札幌圏都市計画
道路の変更(案)
(市決定)

3・4・41 東北通

平成28年3月
札幌市市民まちづくり局総合交通計画部

札幌圏都市計画道路の変更（札幌市決定）

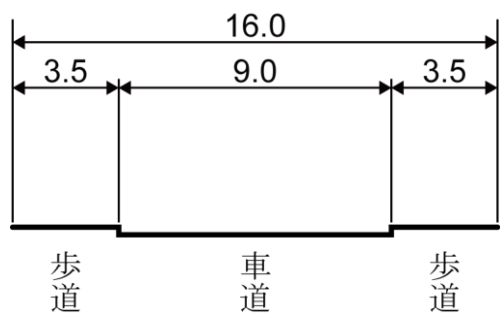
3・4・41 号東北通の「3 号用水線～美園 6 丁目中通 1 号線」区間について、「札幌市都市計画道路の見直し方針」に基づき検討を行った結果、現況道路において都市計画道路の機能が概ね確保されており、道路構造令に基づく最小幅員が確保されていることから、現況に合わせた幅員に変更するものである。

【参考】都市計画道路の見直し区間

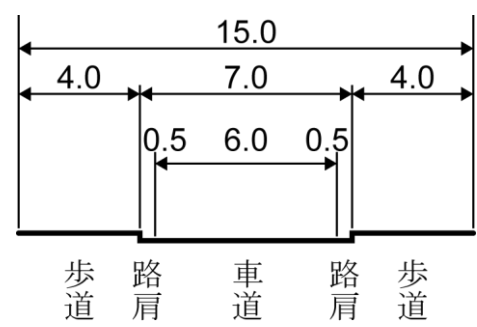
新		旧		変 更 内 容
番 号	路 線 名	番 号	路 線 名	
3・4・41	東北通	3・4・41	東北通	一部幅員の縮小変更 (16m→15m、変更区間 L=1,180m) (16m～20m→15m～18m、変更区間 L=80m)

【参考】環状通との交差部

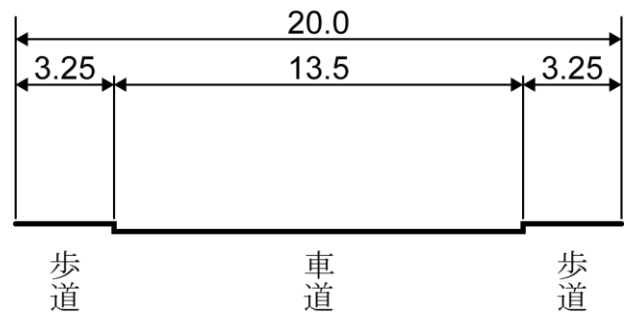
また、「美園 6 丁目中通 1 号線～環状通」区間について、事業実施に向けた交通解析や沿線状況などを総合的に考慮した幅員構成で右折専用車線を設置する整備を行うため、これに伴い幅員を変更するものである。
